PROTOKOLL DER PREISGERICHTSSITZUNG
2. WETTBEWERBSPHASE

Erweiterung und Sanierung

BRÜCKE- MUSEUM

Preisgerichtsprotokoll

2006 (1. Preis)

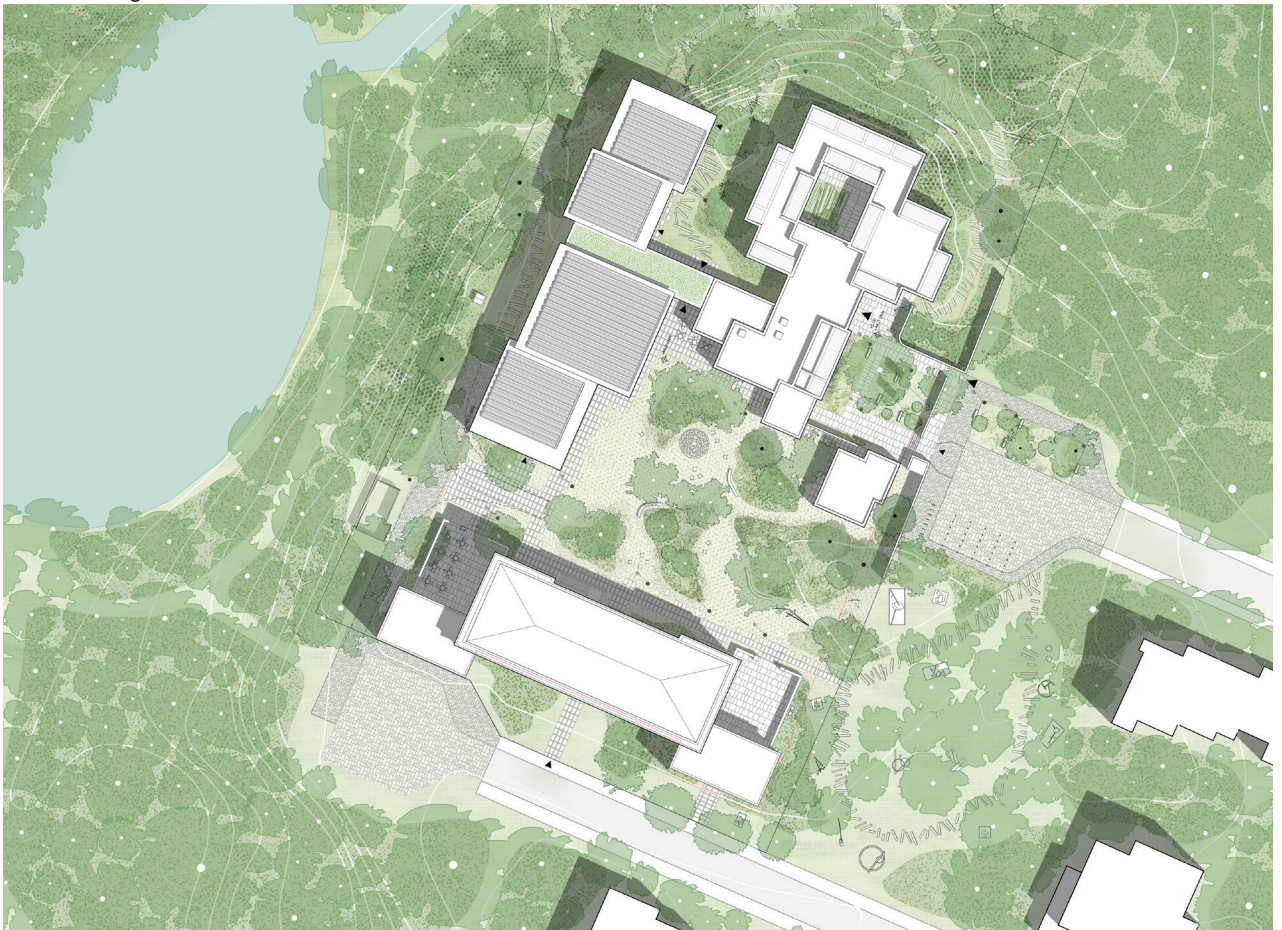
Das, eingebettet in die umgebende Landschaft, nun mit einem Erweiterungsbau zu ergänzende Kulturensemble von Kunsthaus Dahlem und dem 1967 erbauten Brücke-Museum überzeugt die Jury durch seine präzise städtebauliche Setzung und seine maßstäblich angemessene Anbindung an das bestehende Museum.

Die Jury bewertet die sich wie selbstverständlich ergebenden Wege in die Museumserweiterung als besonders positiv. Durch den vertrauten Haupteingang kommend, werden die Besucherinnen und Besucher durch das Foyer, am bereits bestehenden Ausstellungsraum vorbei durch einen lichten Cafébereich in den neu zu errichtenden Bauteil geführt, wo sich die neuen Ausstellungsräume, aber auch Vermittlungssaal und Studienraum befinden. Alles ebenerdig, offen für die Besucherinnen und Besucher, barrierefrei und mit allseitigen Gartenausblicken durch großzügige Verglasungen verbunden.

Die Jury würdigt im Besonderen die maßstäbliche baukörperliche Ausdifferenzierung des Erweiterungsbaus, der sich in vier miteinander verbundene Einzelbauten gliedert. Höhengestaffelt, größendifferenziert, mit unterschiedlichen Dachüberständen kompositorisch beendet, setzt sich der Neubau in einen fruchtbaren Dialog mit dem Denkmalbestand. Und dies sowohl zum Innenbereich des Kulturcampus hin als auch zur Westseite, den angrenzenden Grunewald.

Funktional äußerst sinnvoll sind die im Untergeschoß angesiedelten Nebennutzungen mit Anlieferung, Depot, Werkstätten, Lager in den nicht tagesbelichteten Räumen und die Arbeitsräume für Teile der Verwaltung und den Hausmeister in den aus der Topografie heraus gewonnenen tagesbelichteten Räumen. Im ehemaligen Pförtnerhaus wird ebenso ein Teil der Verwaltungsräume untergebracht.

Dem Freiraum zwischen dem Kunsthaus Dahlem und dem Ergänzungsbau kommt eine besondere gliedernde und gestalterische Bedeutung für die Gesamtanlage zu. Insofern ist es in keinem Falle darstellbar, dass die Anlieferung für das Brücke Museum als dienende Funktion derart prominent angeordnet wird. Zumal sich an der Westseite des Kunsthaus Dahlem, anders als in den Plänen dargestellt, dessen Haupteingang befindet.

Die in den Plänen dargestellten kleinen atmosphärischen Nutzungspiktogramme geben einen positiven Raumeindruck für das Eingangs-Foyer und das Café Düttmann, die insgesamt einen intimen Raumcharakter ausweisen. Der Übergangsbereich zwischen Bestandsbau und Neubau wird insofern in Frage gestellt, als dass der Shop in seiner Funktionalität mangelhaft ist.

Die Fassaden erhalten ihre haptische Stofflichkeit und warme Farbigkeit als Stampflehmwände, der direkt an Ort und Stelle aus dem Baugrund gewonnen werden soll.

Die Jury diskutiert das vorgeschlagene wartungsarme Materialkonzept mit einer Stahlbetonkonstruktion in erdberührten und belasteten Bereichen, tragenden Innen- und Außenwänden als Stampflehmkonstruktion ob seiner Schlüssigkeit sowie die vereinfachte Darstellung der Geschoßdecke, die nicht die notwendigen Aufbauten für eine Museumsnutzung zeigt und daher in der weiteren Planung zu überprüfen ist.

Der überzeugende Freiraum als Park ist konzeptionell gut entwickelt und die vorgesehenen Nutzungsangebote sind dem Ort angemessen. Für die Museumsinnenräume werden die quantitativ nicht ausreichenden Ausstellungswandflächen ebenso kritisiert, wie die Tageslichtdecken in einer Kombination mit den geschoßhohen Fassadenöffnungen.

Insgesamt erfüllt diese Wettbewerbsarbeit die in der Auslobung genannten Anforderungen an eine qualitätvolle räumliche Fortschreibung und ein richtiges Maß an Nähe und Distanz zwischen Alt und Neu mit großer architektonischer Gelassenheit und einfacher konstruktiver Ruhe.

Die denkmalfachlichen Belange werden – soweit im Verfahren möglich – grundsätzlich berücksichtigt, auch wenn die Distanz zwischen Kunsthaus Dahlem und Neubau mitunter kritisch ist.

Der Entwurf berücksichtigt die Aspekte des nachhaltigen Bauens bedingt. Der Vorschlag der Zusammenlegung von Studiensaal (natürlich belüftet) und Bibliothek (konditioniert) mit raumgroßen Öffnungen nach Nord-West erscheint raumklimatisch ungünstig. Die Büroflächen im Untergeschoss weisen keine Möglichkeit der Querlüftung auf und die Tageslichtverfügbarkeit im hinteren Bereich (Besprechungsraum) wirkt ungünstig. Das Konzept der Tageslichtverfügbarkeit im Erdgeschoss besonders in den Ausstellungsräumen wurde mit den großen Fassadenöffnungen und einem nutzungsunabhängigen Sheddach überdimensioniert und wirkt sich negativ auf den Energiebedarf aus. Unterstützt wird das Überhitzungspotential durch das ineffiziente Sonnenschutzkonzept bei raumhohen Verglasungen. Die in das großflächige Sheddach integrierte PV-Fläche wirkt sich positiv auf die Energiebedarfsdeckung aus.

2010 (3. Preis)

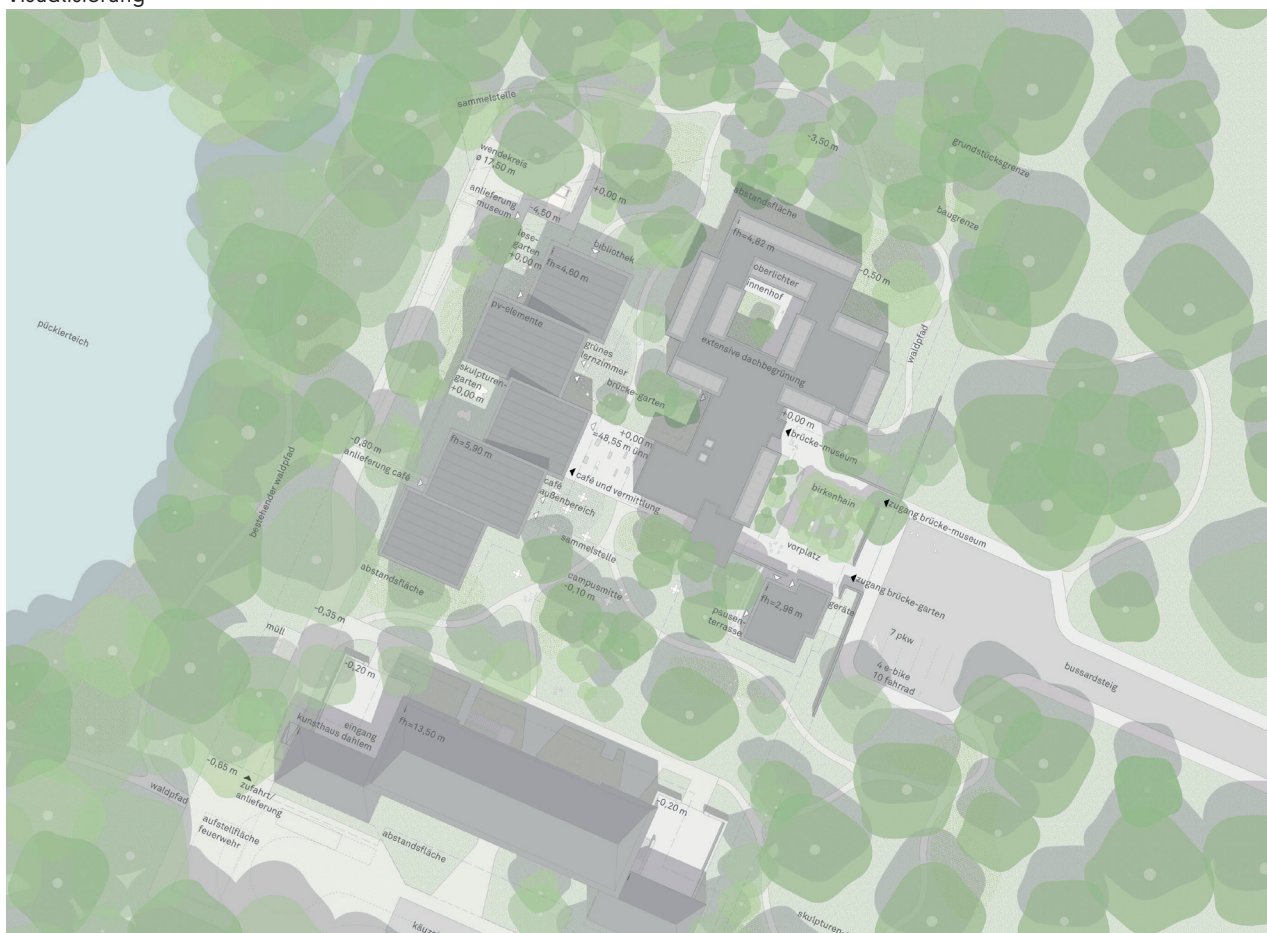
Der Entwurf für den Erweiterungsbau des Brücke-Museums positioniert einen in fünf gegeneinander verschobene Kuben gegliederten Baukörper als Riegel im westlichen rückwärtigen Grundstücksbereich. Die städtebauliche Setzung überzeugt insbesondere durch ihre maßvolle Körnung, die angemessene Proportionierung und den vergleichsweisen geringen Fußabdruck des Neubaus.

Auch die innere Organisation des Neubaus wird in wesentlichen Punkten positiv beurteilt. Die klare strukturelle Gliederung sowie das frei zugängliche und offen gestaltete Erdgeschoss werden als besondere Qualitäten hervorgehoben. Die Anordnung von Café, Vermittlungsbereich und Bibliothek erscheint schlüssig und unterstützt die angestrebte Öffnung des Hauses zum öffentlichen Raum.

Kritisch diskutiert wird hingegen die Lage des Ausstellungsbereichs im Untergeschoss. Die Besuchenden werden über eine Treppenanlage aus dem Foyer des Bestandsgebäudes in ein als Aktionsraum nutzbares Foyer im Untergeschoss geführt. Angesichts der herausragenden Bedeutung der Ausstellung der zentralen und identitätsstiftenden Nutzung des Museums erscheint diese Verortung jedoch nicht angemessen. Die Jury sieht hierin eine wesentliche Schwäche des Entwurfs. Auch die teilweise Zweigeschossigkeit des Ausstellungsbereichs wird im Hinblick auf ihre räumliche und funktionale Angemessenheit kontrovers diskutiert.

Die vorgeschlagene Materialität mit tragenden monolithischen Stampflehmwänden im Erdgeschoss wird grundsätzlich als überzeugend und dem Ort angemessen eingeschätzt. Sie verleiht dem Neubau eine eigenständige architektonische Identität und unterstreicht dessen materielle Präsenz. Demgegenüber wird die großflächige Verglasung in Ost-West-Ausrichtung kritisch beurteilt. Insbesondere fehlt ein überzeugendes Konzept für den konstruktiven, baulichen Sonnenschutz.

Die denkmalfachlichen Belange werden – soweit im Verfahren möglich – grundsätzlich berücksichtigt. Ausnahme hiervon sind die hochkritischen Eingriffe ins Foyer, die den intimen Charakter gänzlich zerstören.

Der Entwurf berücksichtigt die Kriterien des nachhaltigen Bauens weniger. Der hohe Fensterflächenanteil in Ost-/West-Richtung in Kombination mit einem mäßigen Sonnenschutzkonzept und einer ungünstigen Zonierung der hochkonditionierten Räume (Ausstellung/Bibliothek) wird zu einer hohen thermischen Last führen, was einen erhöhten Energiebedarf bedingt.

Das Freiraumkonzept respektiert den Bestand weitgehend. Die vorgeschlagene Verdichtung der Nutzung ist einfach und gut gelöst, Brücke Garten – Caféterrasse – Lesebereich; die Erschließung ist jedoch zu engmaschig.

In der Gesamtschau überzeugt der Entwurf durch seine städtebauliche Setzung und seine angemessene Maßstäblichkeit. Wesentliche Fragen hinsichtlich der räumlichen Bedeutung und Verortung der Ausstellungsflächen sowie des klimatischen und konstruktiven Umgangs mit der großflächigen Verglasung – auch zum Schutz der Kunst – bleiben jedoch offen.

2013 (Anerkennung)

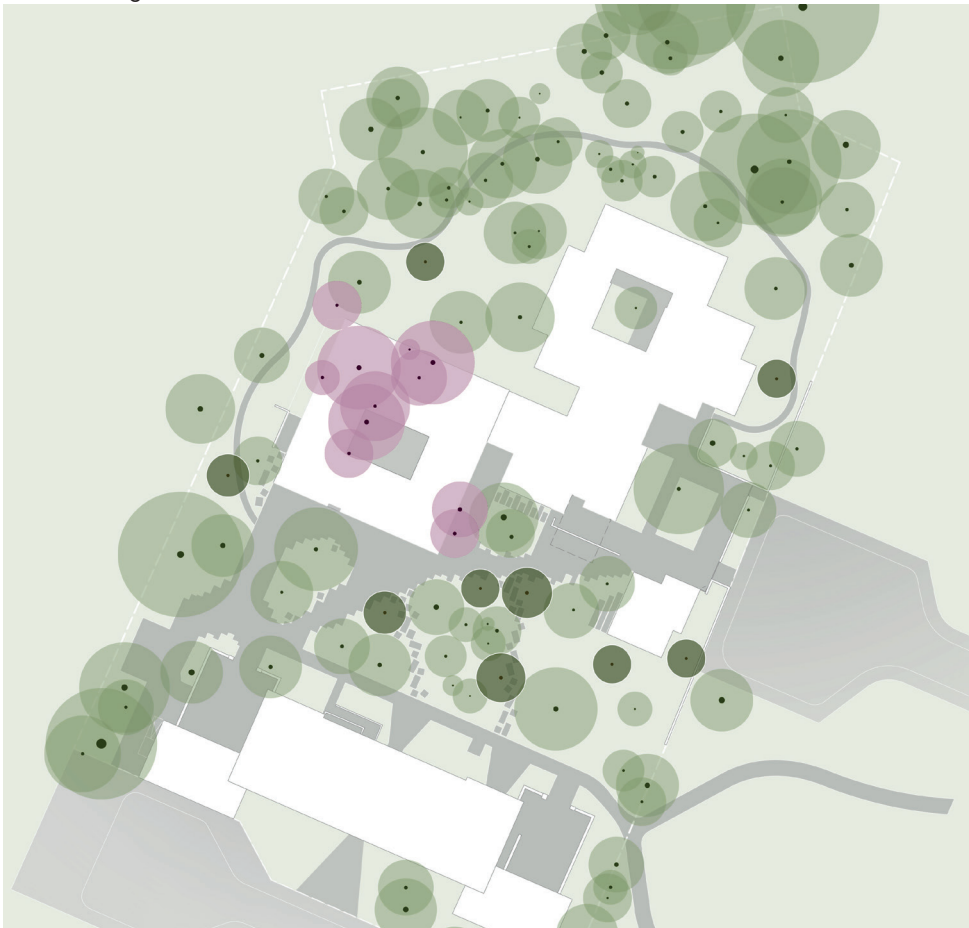
Die horizontal gelagerte Komposition des Brücke-Museums wird nicht im Duktus des Bestandes behutsam erweitert und fortgeschrieben, sondern im Südwesten um ein kompaktes, freistehendes quadratisches Volumen von stattlicher Größe und Höhe ergänzt. Der neue Museumsbaustein schafft damit ein neues Gravitätszentrum und ein Gegengewicht zu der kubischen Masse des monumentalen Kunsthauses.

Anstelle der Zergliederung des Raumprogramms in unterschiedliche Volumina gibt es die eine sehr dezidierte Geste. Statt Unterordnung unter das Baudenkmal wird das bestehende Museum um einen kraftvollen Baustein ergänzt, der die Beziehung zwischen dem Brücke-Museum und dem ehemaligen Breker Atelier neu definiert. Durch die Konzentration der Neubaumasse in einem Baukörper bleibt das historische Museum dreiseitig freigestellt und bleiben die für den Bau so wichtigen Ansichten und Beziehungen zum umgehenden Landschaftsraum unverstellt.

Die selbstbewusste Ergänzung wurde im Preisgericht intensiv und kontrovers diskutiert, doch dürfte insgesamt die Erweiterung in dieser Form zu einer Überprägung des Bestandes führen. Die gewählte dezidierte Museumstypologie und die Höhe und Massigkeit des Neubaus sind aus Sicht des Preisgerichts eine unpassende Antwort auf die spezifische Eigenheit des Ortes wie der Aufgabenstellung.

Mit der Eleganz seiner Durchbildung und der sorgfältigen Proportionierung ist der Neubau dennoch ein bemerkenswertes Architekturstück der Gegenwart. In seiner Typologie, den Materialien und Motiven nimmt er reflektiert Bezug auf die (Museums-) Architektur der 1960er Jahre. Insbesondere verweist der schwebend anmutende abstrakte Körper über einem verglasten Erdgeschoss auf Werner Düttmanns Akademie der Künste am Hanseatenweg.

Das anspruchsvolle Raumprogramm wird selbstverständlich und schlüssig organisiert. Im Erdgeschoss sind das Café und die Vermittlung in einem offenen Raumkontinuum leicht zugänglich angeordnet und auf den Zwischenraum zwischen Brücke-Museum und Kunsthaus orientiert. Auf der Westseite zum Teich hin ist die Verwaltung in zweiter Reihe aber dennoch zentral angeordnet. Eine repräsentative Treppe führt vom Foyer in den Wechselausstellungsbereich im Obergeschoss. Um einen zentralen offenen Skulpturenhof sind gut proportionierte Galerien in einem geschlossenen Rundgang angeordnet, die nach den jeweiligen Erfordernissen als fließender Raum, als klassische Galerien oder Kompartimente freier Wahl gegliedert werden können. Vollflächige Lichtdecken ohne Tageslichtanteile sind eine gleichermaßen wirtschaftliche wie technisch flexible Lösung. Zwei großformatige Fenster inszenieren Ausblicke nach Norden und Süden.

Im Untergeschoss sind die Bibliothek, Besucher-WCs, das Depot und weitere Funktionsräume des „Back of house“ über den zentralen Erschließungskern gut angebunden.

Der Übergang zum Bestand erfolgt im Erdgeschoss auf kurzem Weg und lapidar vom historischen Foyer aus. Das Materialkonzept folgt in seinen Grundzügen mit Beton und geputzten weißen Wänden dem historischen Bau und setzt dennoch punktuell mit schwarzen Ziegeln, Holzdielen und Streckmetalldecken eigene Akzente.

Denkmalfachlich wird der Beitrag als nicht adäquate Antwort auf das Ensemble von Brücke-Museum und Kunsthaus Dahlem bewertet. Größe als auch Ausdruck zerstören die Charakteristika des Ortes.

Dieser Entwurf berücksichtigt die Aspekte des nachhaltigen Bauens. Der Baukörper ist kompakt und setzt mit einem geringen Fensterflächenanteil in Ost/West-Richtung gezielt Öffnungen für einen Außenbezug. Eine formale Gebäudeintegration der Photovoltaik-Flächen ist nicht vorhanden. Die potenzielle PV-Fläche ist mäßig, daraus ergibt sich eine mittlere Energiebedarfsdeckung.

Der reduzierte, also zurückhaltend gestaltete Umgang mit dem Freiraum wird positiv bewertet. Die Neupflanzung von Bäumen wird dezidiert ausgewiesen. Der Zwischenraum zum Kunsthaus wird durch Plattenbeläge und wassergebundene Flächen im Sinne der aktiveren Nutzbarkeit ausgestaltet. Die vorgesehenen Neupflanzungen könnten mehr Identität entwickeln.

Insgesamt wird der Entwurf kontrovers diskutiert. Denn auch wenn es einerseits gelingt, die funktionalen Anforderungen sehr gut zu erfüllen, so wird die Wirkmächtigkeit des Neubaus als Teil des Ensembles als entschieden zu dominant empfunden und der Sensibilität des Ortes schlussendlich nicht hinreichend gerecht.
